**AVALIAÇÃO DOS IMPACTOS E VALORAÇÃO DOS
DANOS SOCIOECONÔMICOS CAUSADOS PARA
AS COMUNIDADES ATINGIDAS PELO ROMPIMENTO
DA BARRAGEM DE FUNDÃO**

**Análise do Laudo Pericial
Simplificado (AECOM)**

OPINIÃO TÉCNICA

Análise do Laudo Pericial Simplificado (AECOM)

Figura 5 — Lotes familiares excluídos e ajustados pela Versão Ajustada e Definitiva apresentada pela AECOM em março de 2022

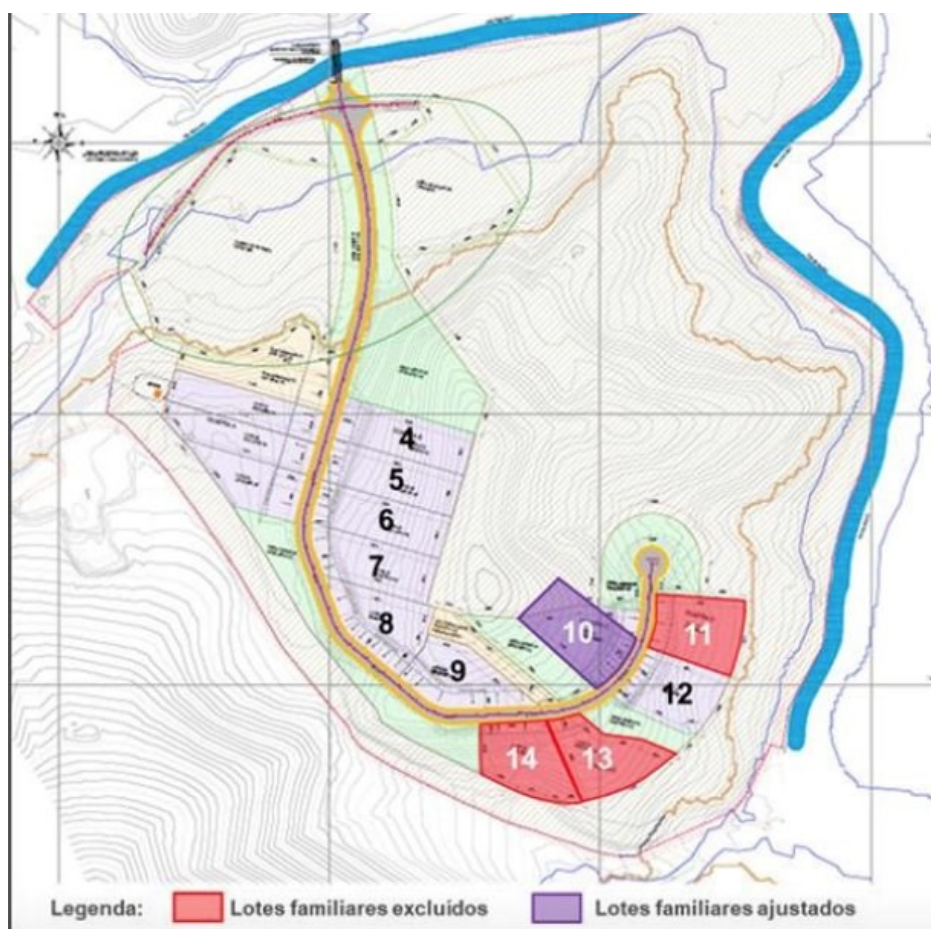
Então, a Versão Ajustada e Definitiva apresentada pela AECOM, em março de 2022, reduziu ainda mais o número de lotes familiares, de 11 (onze) para 8 (oito), distribuindo as áreas de Reserva Legal tanto no topo do morro quanto nas Áreas de Preservação Permanente, de forma a criar um corredor ecológico entre a APP e o topo do morro.
